**AVIS RELATIF À LA PROTECTION
CONTRE LES EVENTUELS EFFETS NOCIFS ET NUISANCES
PROVOQUÉS PAR LES RAYONNEMENTS NON IONISANTS
GÉNÉRÉS PAR DES ANTENNES ÉMETTRICES STATIONNAIRES**

Commune : SERAING - Exploitant : TELENET GROUP

Référence exploitant : LG2251D

Rapport n° 486 / 2025

Figure 1 : Vue en plan des lieux de séjour et des points de contrôle

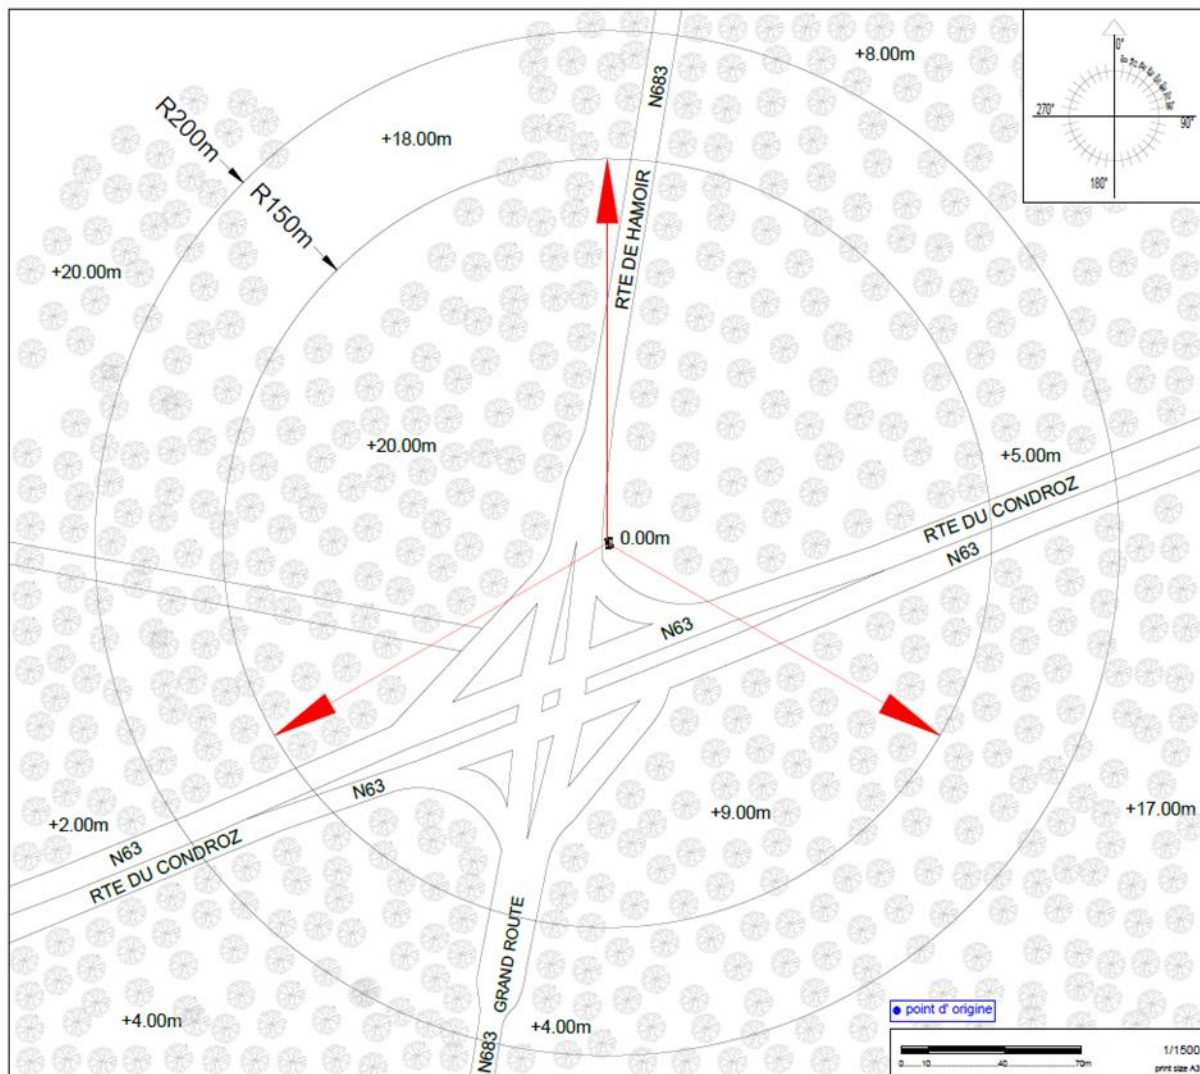
En ce qui concerne les antennes de l'installation mentionnées dans le tableau 1, la distance maximale à laquelle la limite pourrait être atteinte, à l'extérieur, est égale à 90,4 m. S'il n'y a pas de LS à une distance inférieure, les antennes respectent forcément la limite d'immission.

Dans le cas des LS situés à l'intérieur des bâtiments, une atténuation d'obstacle est prise en compte et il en résulte que la distance maximale à laquelle la limite pourrait être atteinte se réduit à 64,0 m.

Figure 2 : Vue en plan des installations d'antennes dans un rayon de 300 mètres autour de l'installation faisant l'objet de la demande d'avis

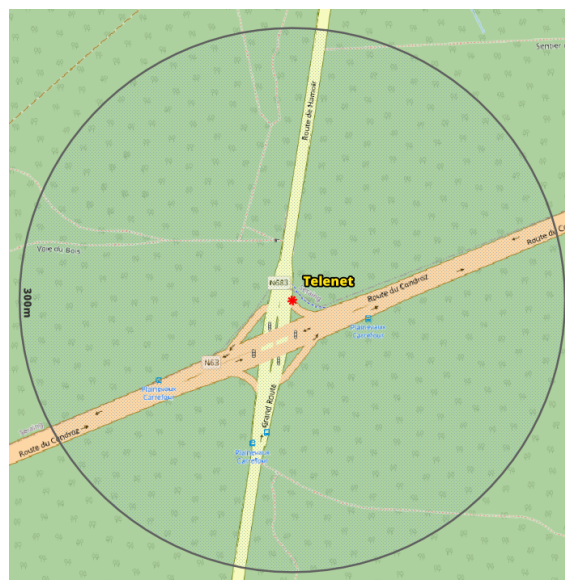
Compte tenu des considérations ci-dessus, il apparaît que l'intensité du rayonnement électromagnétique généré, dans les lieux de séjour situés dans un rayon de 300 mètres autour de l'installation référencée dans le paragraphe 2, par l'ensemble des antennes émettrices stationnaires de l'ensemble des exploitants du même site d'antennes émettrices stationnaires respecte la limite fixée à l'article 4, § 2 du décret.
